Solicitud de Opinión Técnica de la Modificación del Anexo 1 del Título de la Asignación

AE-0006-8M-Amoca-Yaxché-04-Campo Mulach

Diciembre 2022

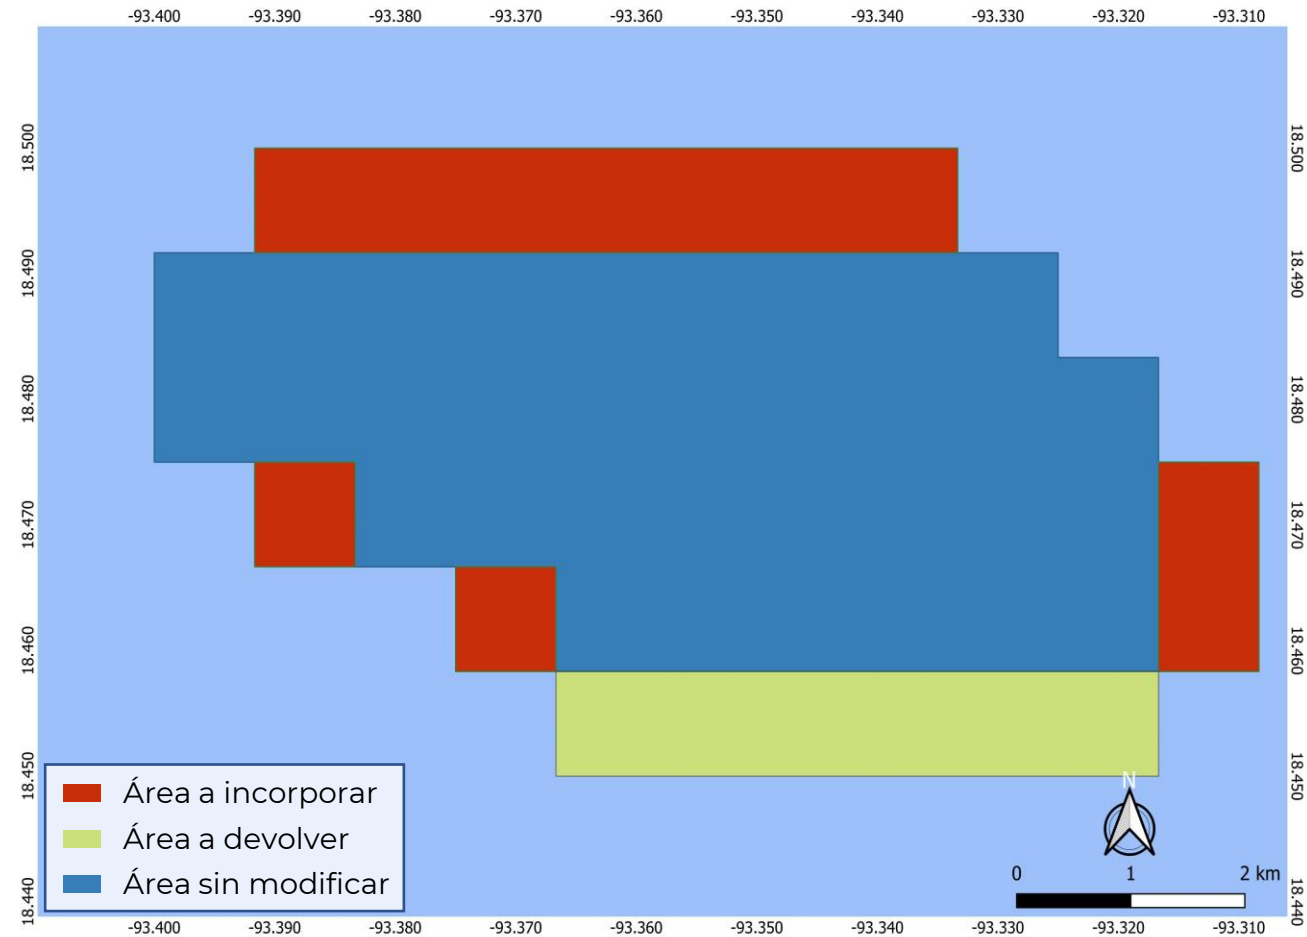
1. Reducir porciones del área de la Asignación AE-0006-8M-Amoca-Yaxché-04 y se cedan a favor de la Asignación AE-0151-M-Uchukil.
2. Que la Asignación AE-0151-M-Uchukil ceda las porciones de área a favor de la Asignación AE-0006-8M-Amoca-Yaxché-04.

Asignación	Mioceno Superior	
	Actual	Propuesta
AE-0006-8M-Amoca-Yaxché-04	31.56 km ²	35.60 km ²

- La propuesta de Modificación al Anexo 1 del Título de la Asignación AE-0006-8M-Amoca-Yaxché-04-Campo Mulach, resulta técnicamente viable.
- El cambio en la Asignación AE-0006-8M-Amoca-Yaxché-04-Campo Mulach, tiene impacto en el Plan de Desarrollo para la Extracción, por lo que, el Operador deberá presentar la Modificación incorporando las nuevas áreas.
- Para la AE-0151-M-Uchukil se debe actualizar el polígono y área de la Asignación. Dicha modificación no tendría impacto en su Plan de Exploración.

Derivado del análisis realizado, se propone al Órgano de Gobierno **emitir la presente opinión** técnica favorable, respecto de la **modificación del Anexo 1 Ubicación y Área de Asignación** del Título de la Asignación AE-0006-8M-Amoca-Yaxché-04-Campo Mulach y AE-0151-M-Uchukil.
